Információs lap

HL510Prblue és HL310Prblue váltják a
HL510NPr és HL310NPr padlólefolyókat

Lefolyótest

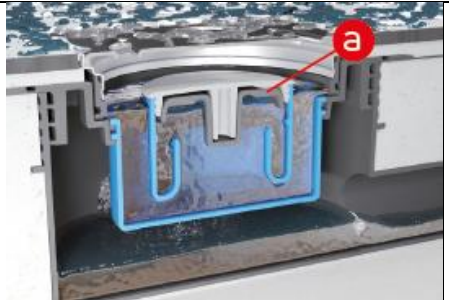
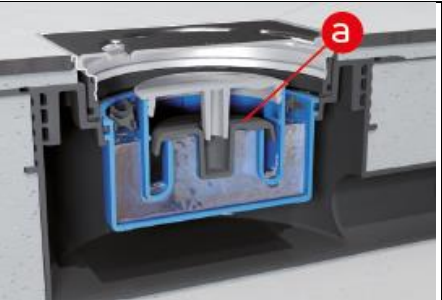
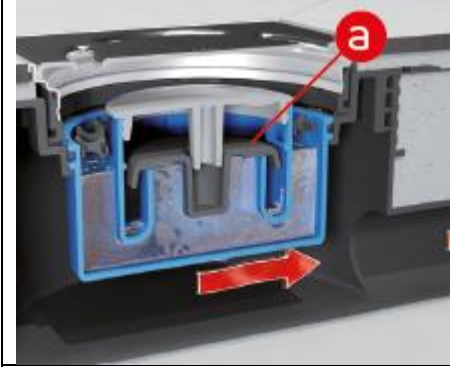
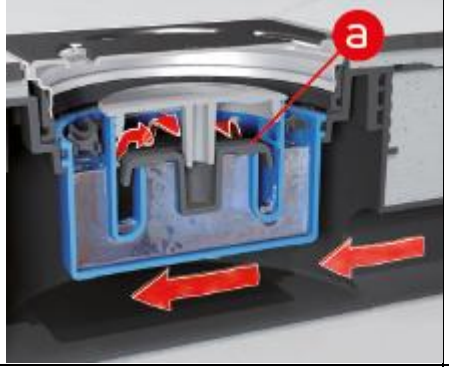
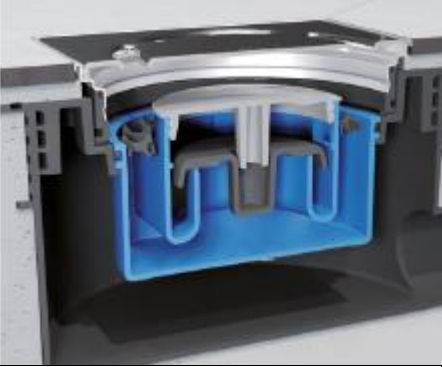
A lefolyótestek ezután PE (Polyethylen) helyett PP (Polypropylen) anyagból fognak készülni. A kimeneti csatlakozókat tokos illesztéssel lehet becsövezni, hegesztrni PE csőhöz nem lehet majd.
